4. Miten ehdotus toteuttaa mielestäsi sisä- ja ulkotiloiltaan omaa ydintoimintaasi ja mitä siinä kannattaa huomioida?

KATRAS

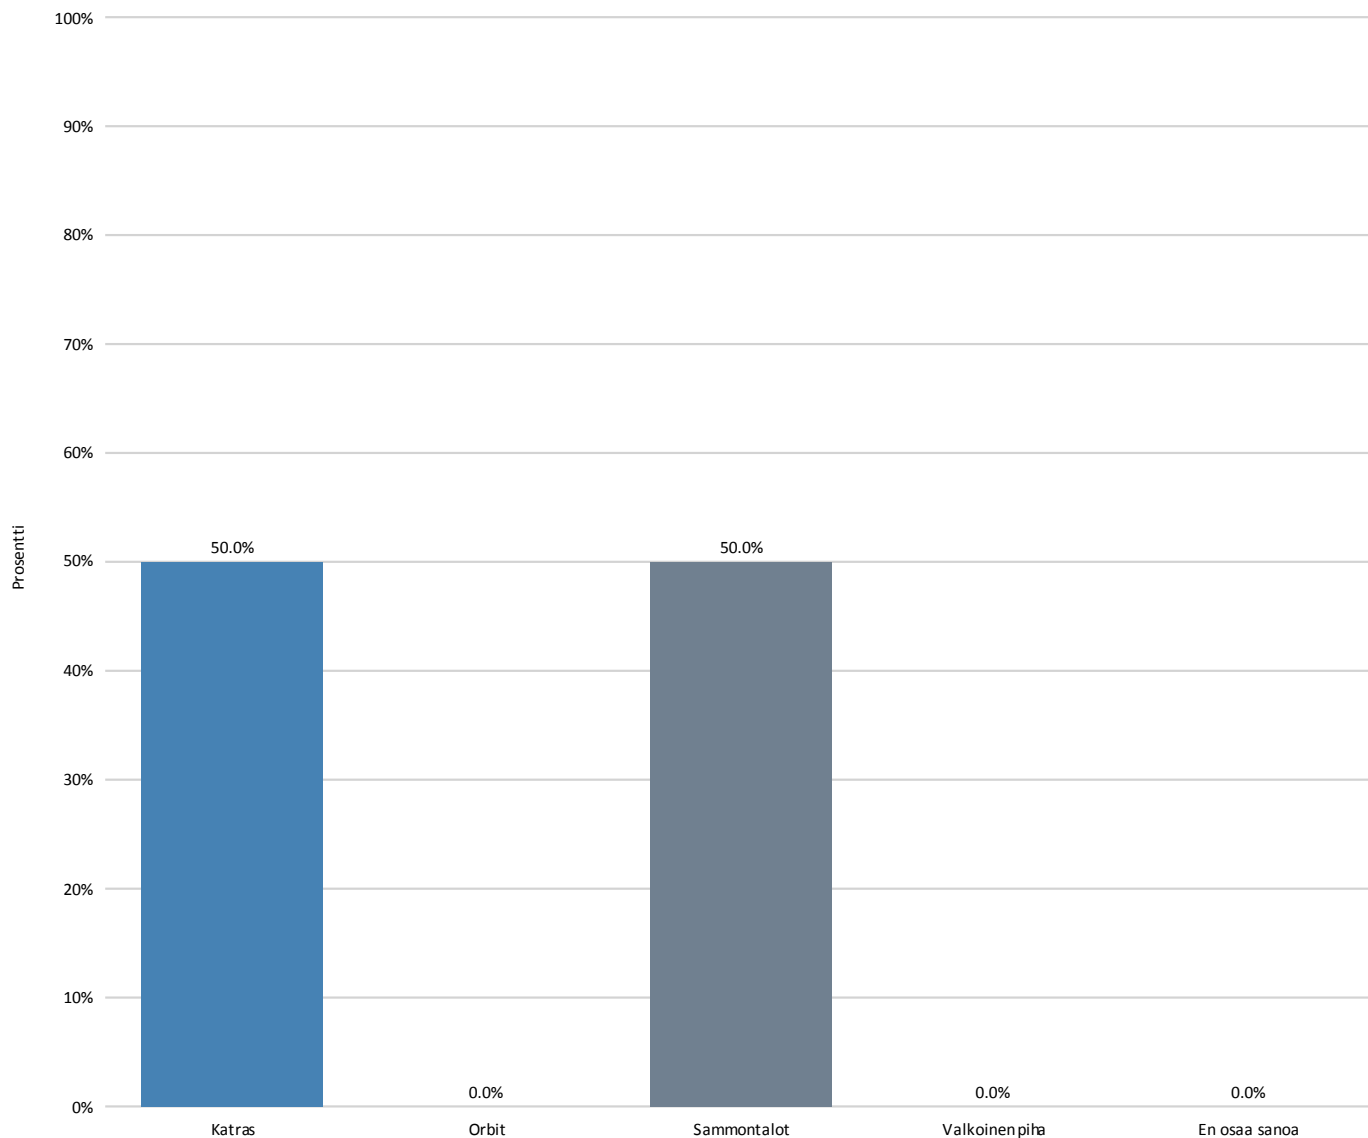
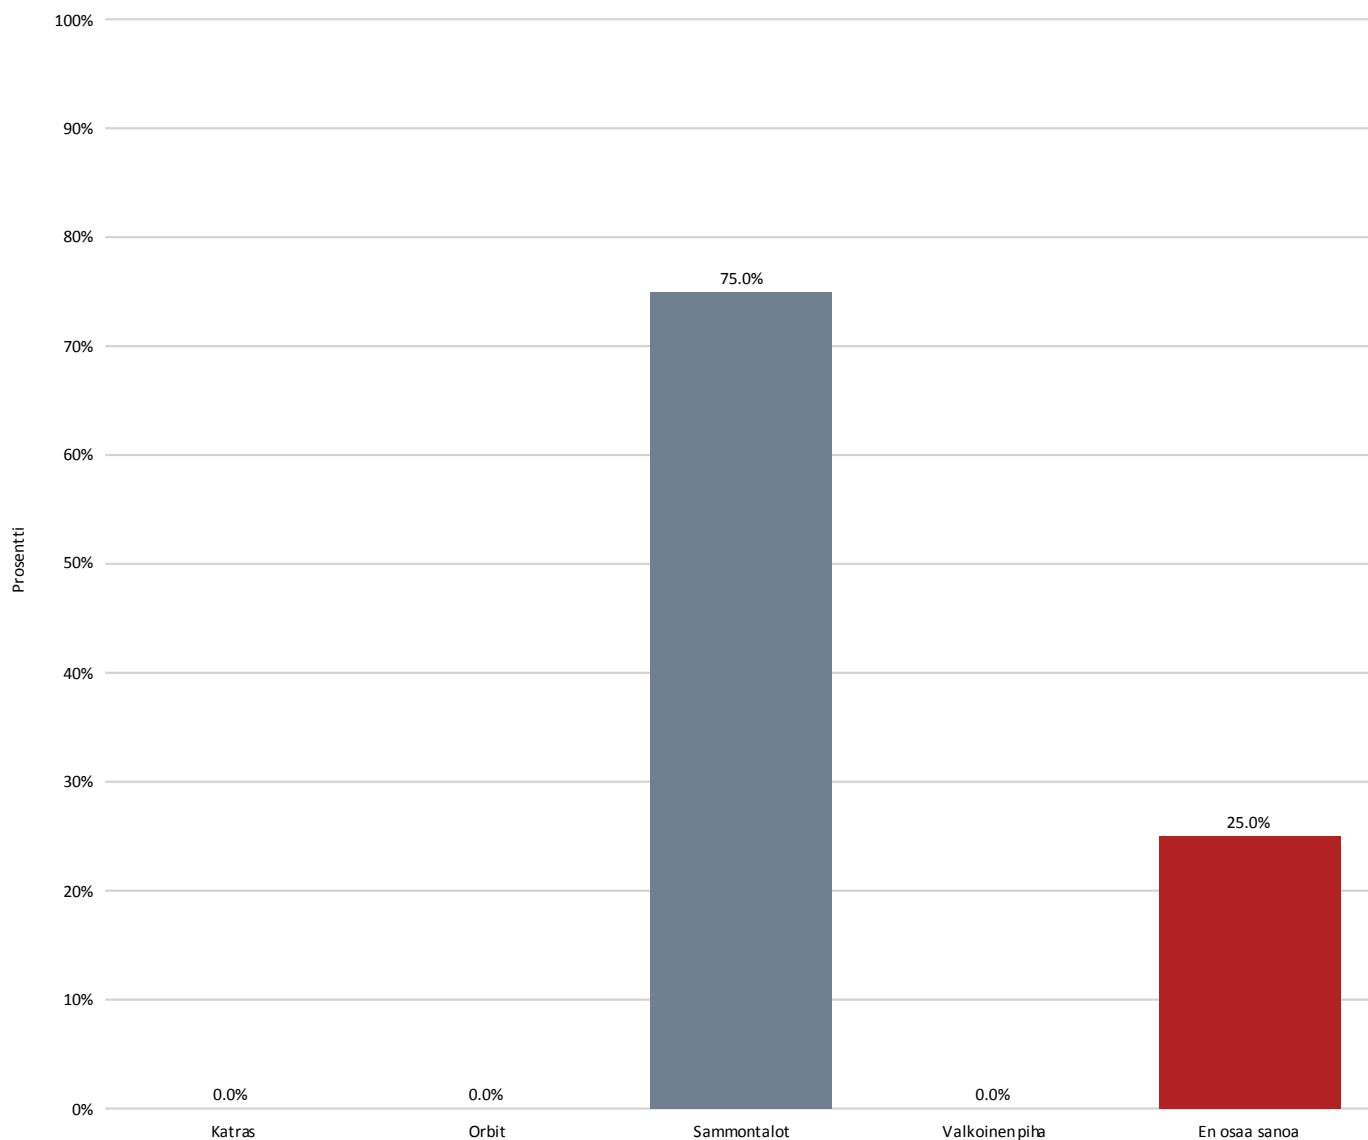
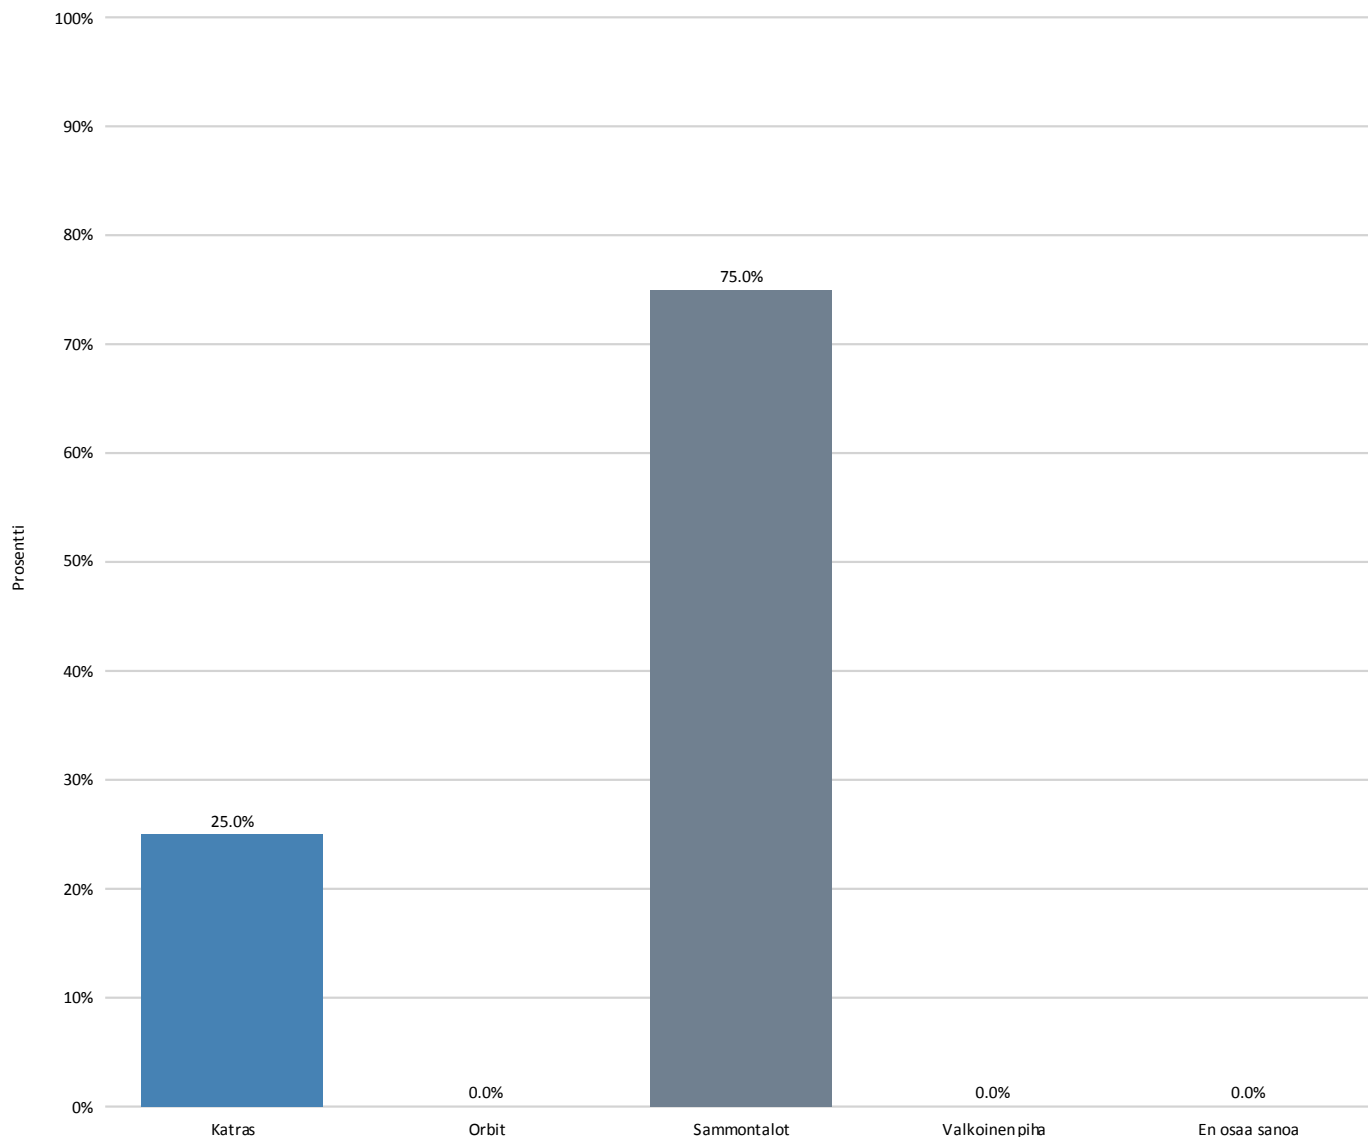
Nimi	Prosentti
Katras	50,0%
Orbit	0,0%
Sammontalot	50,0%
Valkoinen piha	0,0%
En osaa sanoa	0,0%
N	4

Nimi	Prosentti
Katras	0,0%
Orbit	0,0%
Sammontalot	75,0%
Valkoinen piha	0,0%
En osaa sanoa	25,0%
N	4

Nimi	Prosentti
Katras	25,0%
Orbit	0,0%
Sammontalot	75,0%
Valkoinen piha	0,0%
En osaa sanoa	0,0%
N	4
